Rapport de contrôle d'installations électriques à basse et à très basse tension

RÉF. 72/2026/66461/D01:2

DATE DU CONTRÔLE 30/04/2026 (14:10 - 14:50) **AGENT VISITEUR** Benoît Carlier
ADRESSE DU CONTRÔLE Rue Hyacinthe Souris 23 - 4432 **TYPE DE CONTRÔLE** Visite de contrôle vente ancienne installation (8.4.2.)

CONCLUSION : NON CONFORME

Schéma(s) unifilaire(s) de l'installation

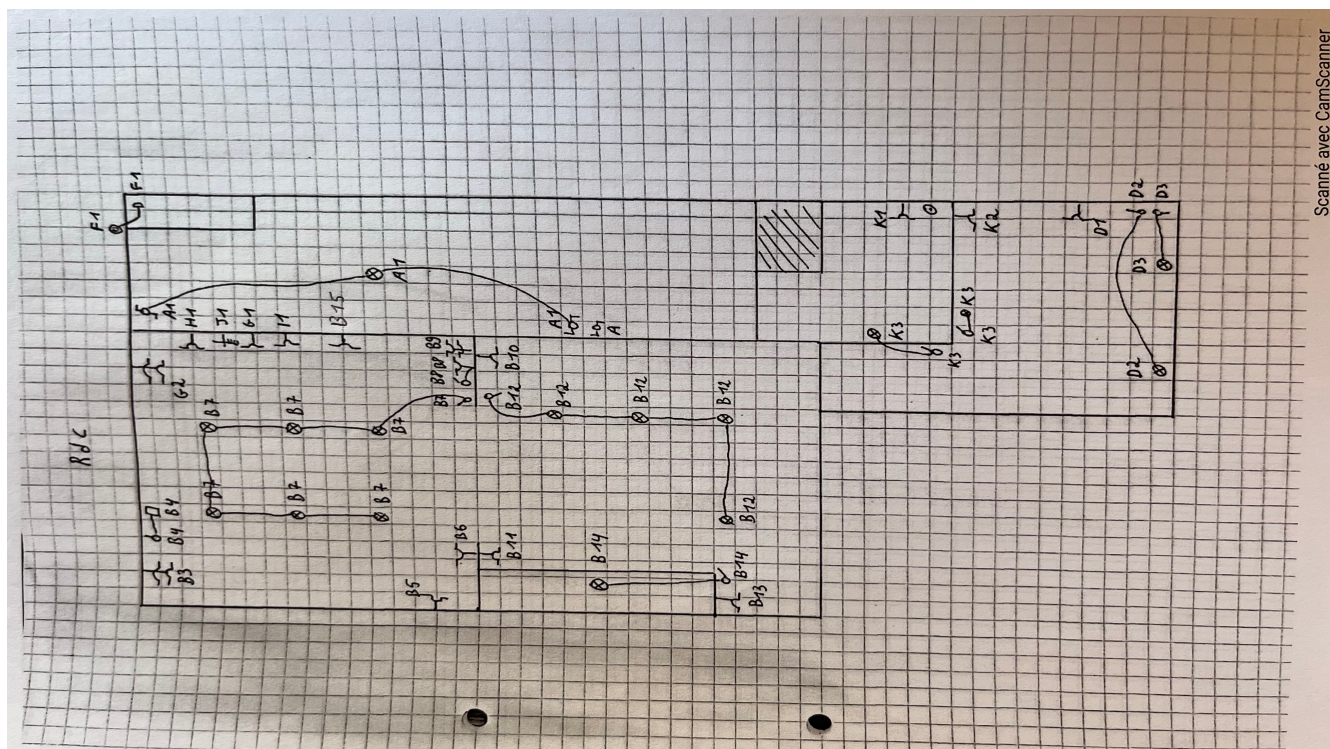
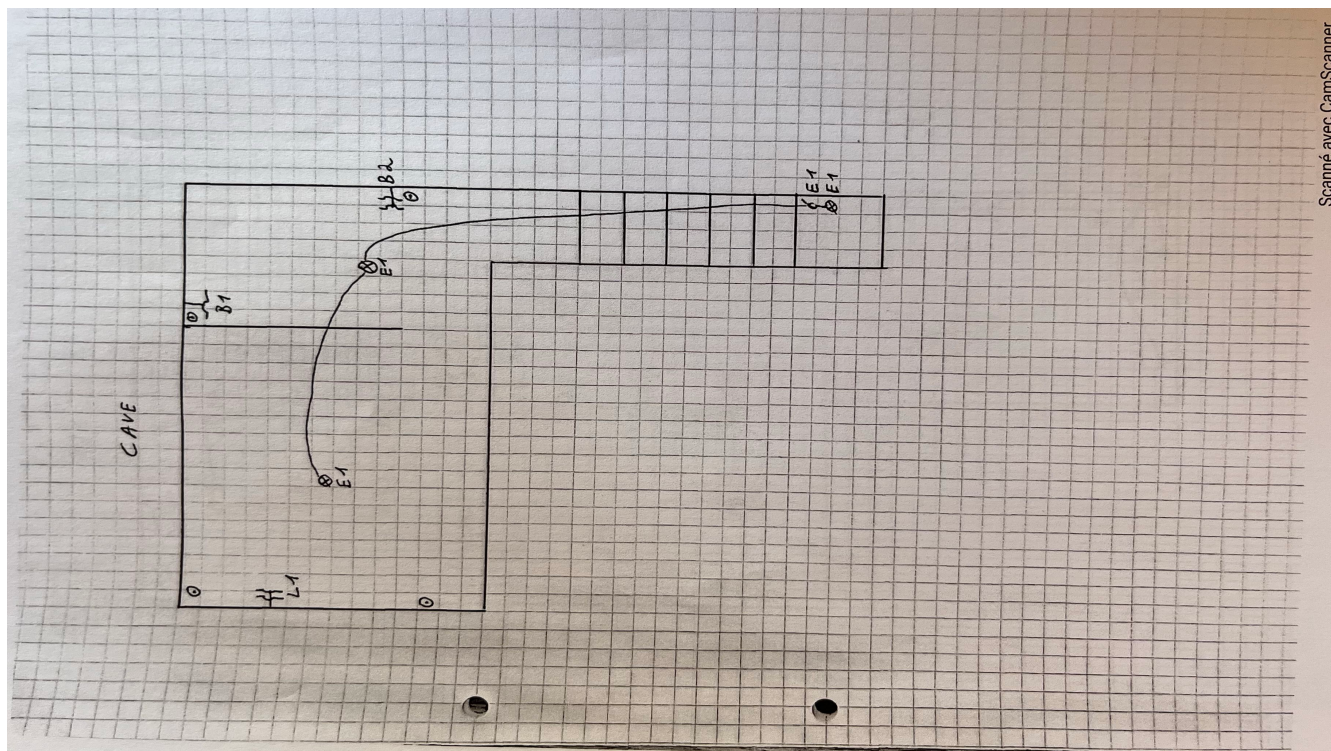
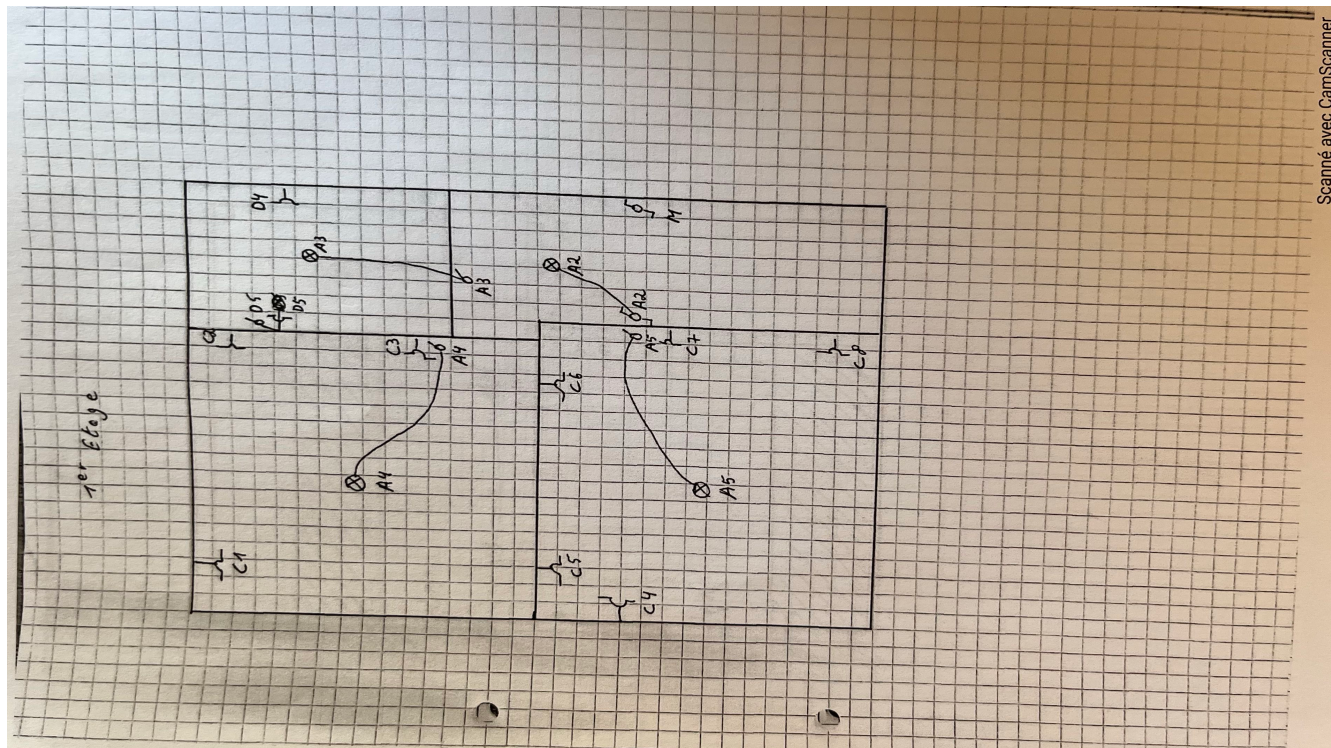
- Les schémas unifilaires et plans de position ne sont pas conformes. - 3.1.2.;6.4.6.;6.5.7.;9.1.2.
- Du câble VTLB et/ou du câble "côte à côte" n'est pas employé et/ou posé comme il est permis. - 5.2

- N'est pas renseigné sur les schémas unifilaires et plans de position l'adresse de l'installation, les coordonnées du responsable des travaux et du propriétaire. Ces derniers devront signer et dater ces schémas. - 3.1.2.;6.4.6.;6.5.7.;9.1.2.
